### AMBIENTE S.P.A.

Richiesta di modifica non sostanziale dell'Autorizzazione Integrata Ambientale ai sensi della parte I del D.lgs 152/06 come modificato dal D.lgs. 46/2014

# R 1

Relazione tecnica

Figura 2: Modifica proposta.

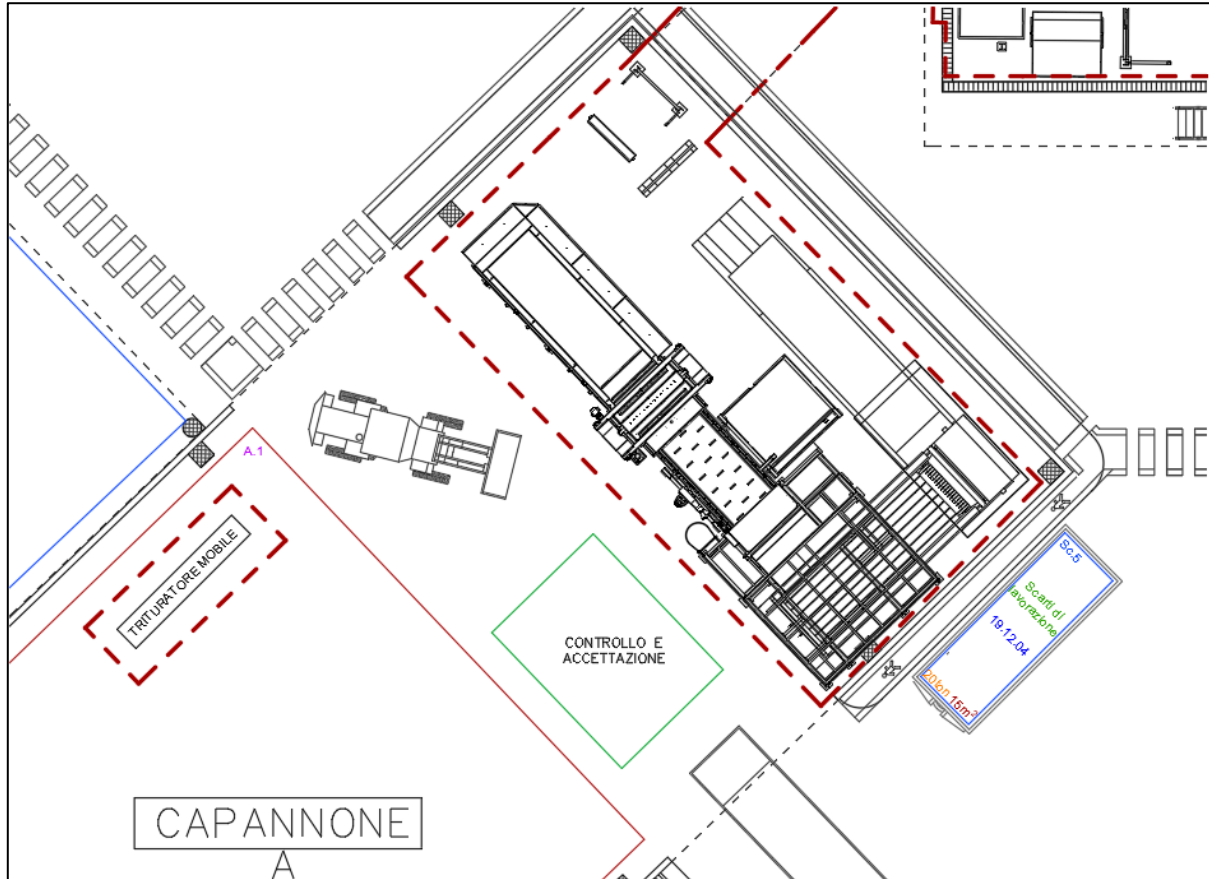
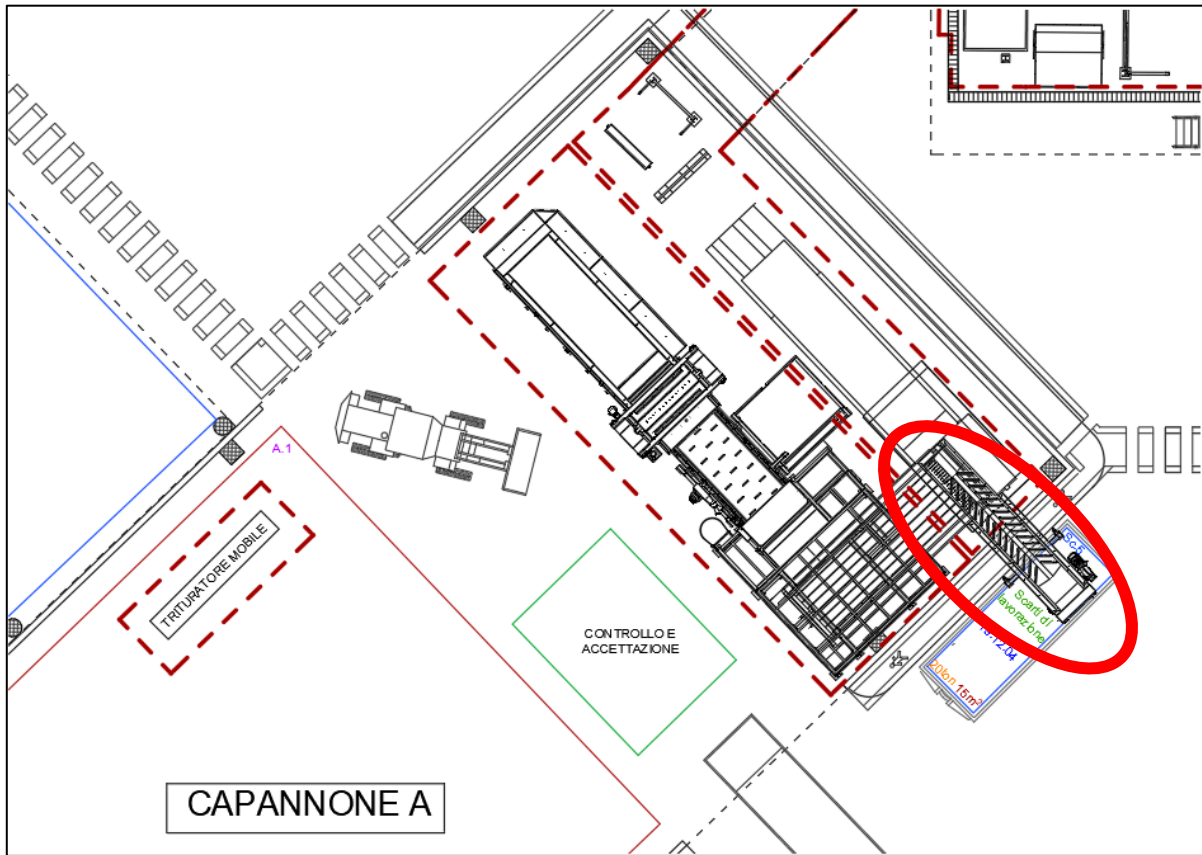
La società intende aggiungere un nastro trasportatore per lo scarico degli scarti di lavorazione derivante dalla fase di apertura dei sacchi.

Il nastro trasportatore permetterà al macchinario aprisacchi di scaricare lo scarto direttamente nell’area di deposito indicata in planimetria con la sigla “Sc. 5 – Scarti di lavorazione – EER 191204”. La modifica proposta permetterà di scaricare lo scarto di lavorazione direttamente nell’area di deposito a tal uopo dedicata evitando così di dover movimentare tale materiale di risulta con i mezzi meccanici.

Figura 3: Stato autorizzato e variante di progetto

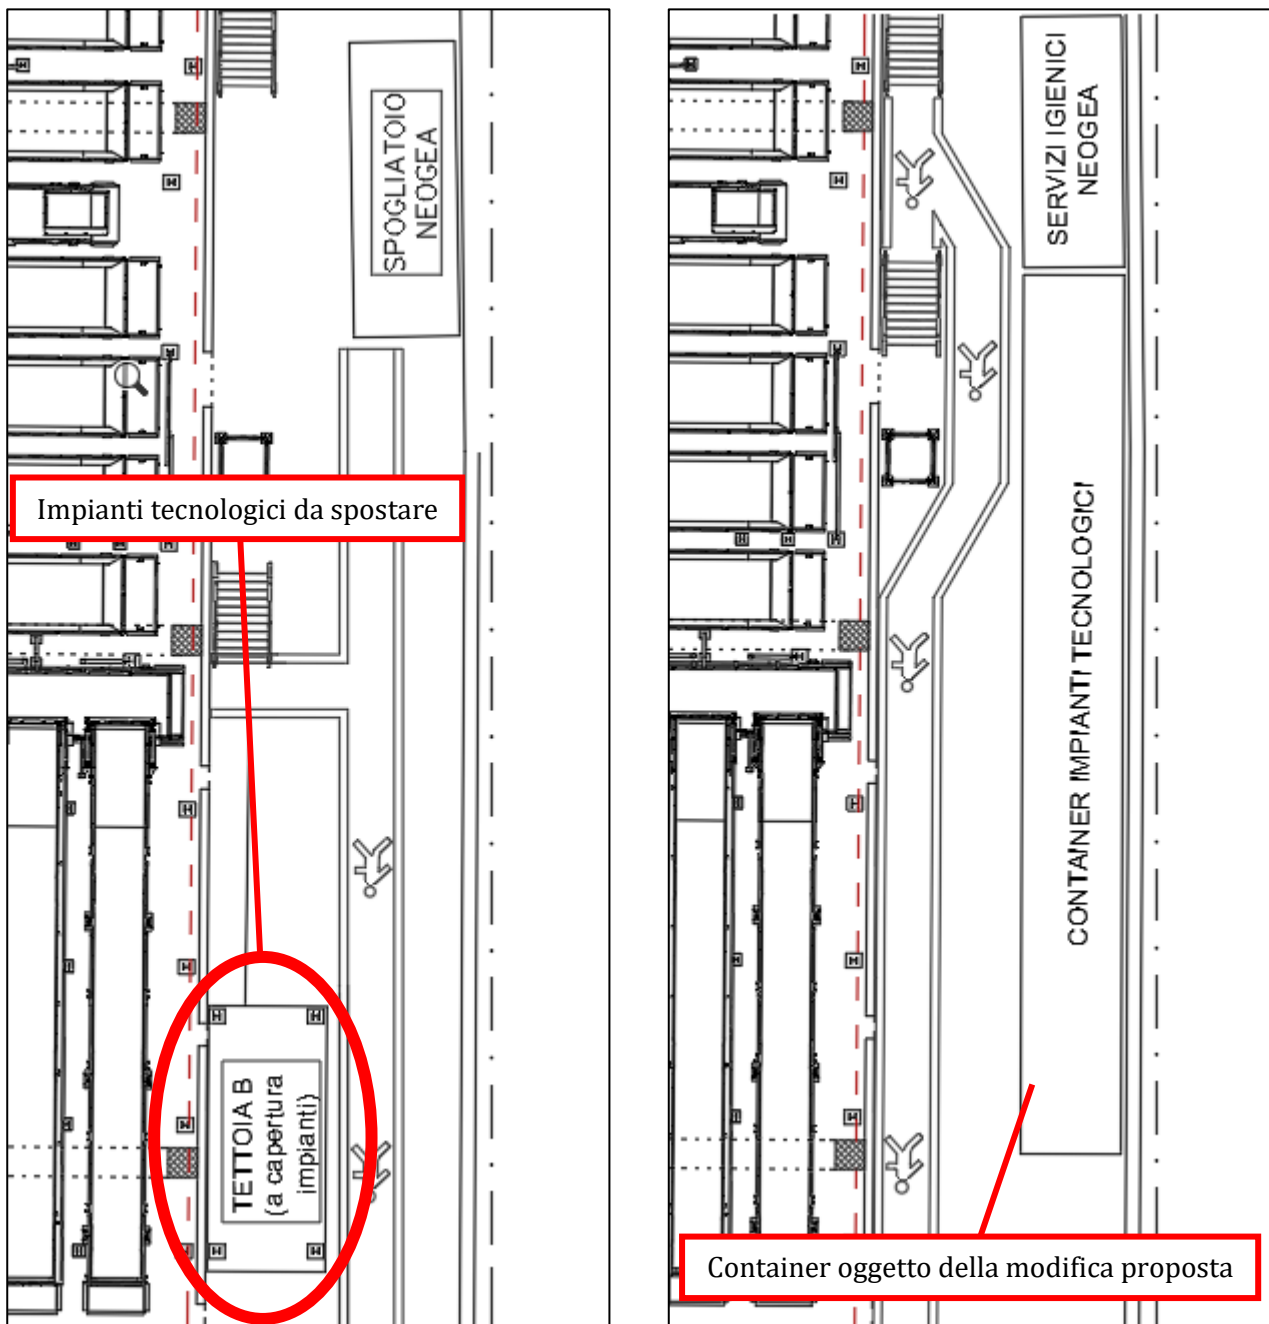
Un'altra modifica che la società intende apportare è lo spostamento di un container spogliatoio e l'aggiunta di un container per i soli servizi igienici.

Inoltre la società intende spostare alcuni impianti tecnologici in un container distanziato dall'impianto. Il container sarà isolato acusticamente al fine di migliorare le prestazioni ambientali a seguito della modifica. Si riportano di seguito uno stralcio dello stato autorizzato e uno stralcio di progetto raffigurante le modifiche di cui al presente paragrafo:

Figura 5: Variante di progetto

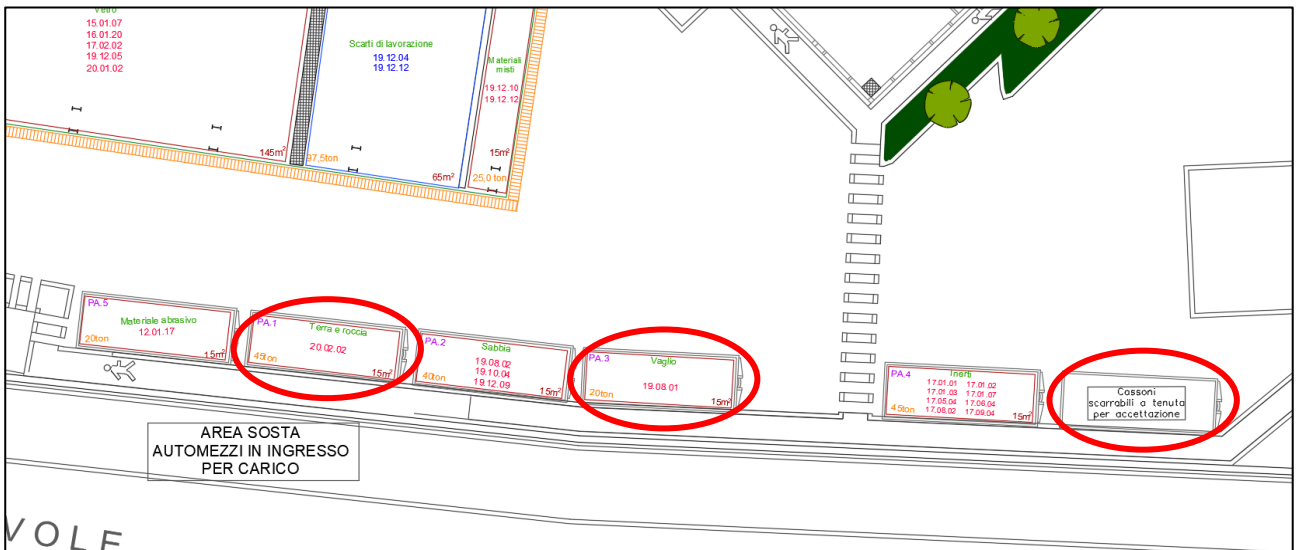
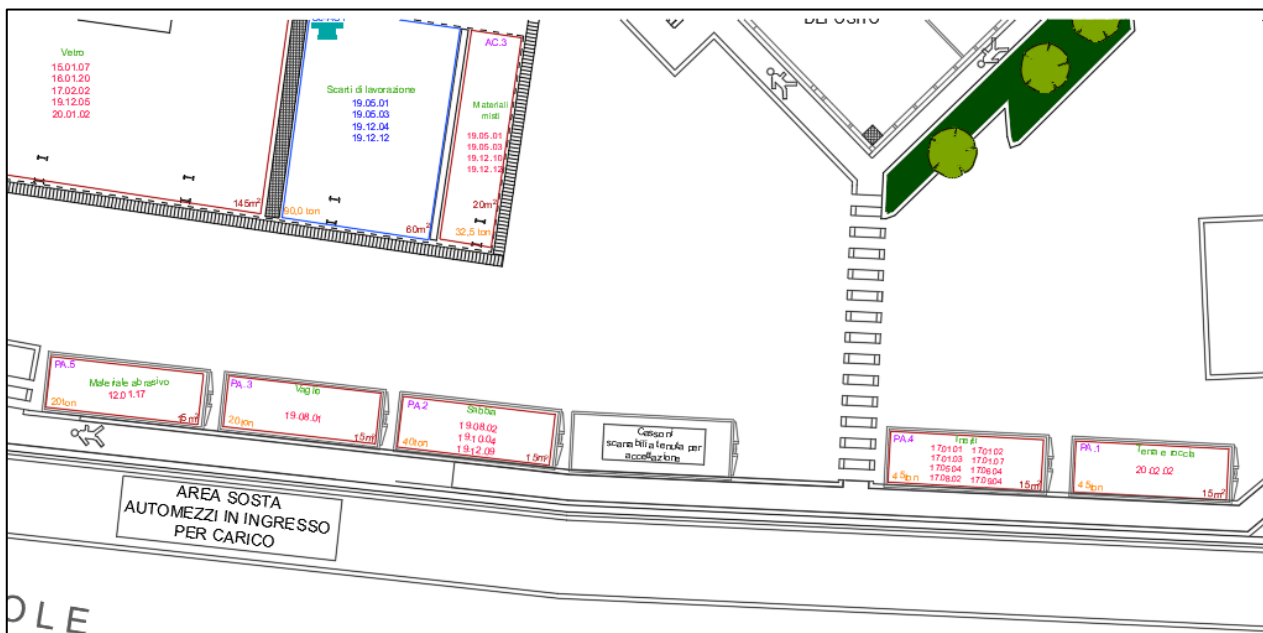
La società per motivi logistici e gestionali intende attuare alcune modifiche alla planimetria di layout. Nello specifico la società intende invertire le posizioni di alcuni cassoni dedicati allo stoccaggio e di un'area dedicata all'accettazione. Le aree interessate dalla modifica sono le seguenti:

- Area di stoccaggio "PA.1 – Terra e roccia";
- Area di stoccaggio "PA.3 – Vaglio";
- Cassoni scarrabili a tenuta per accettazione.
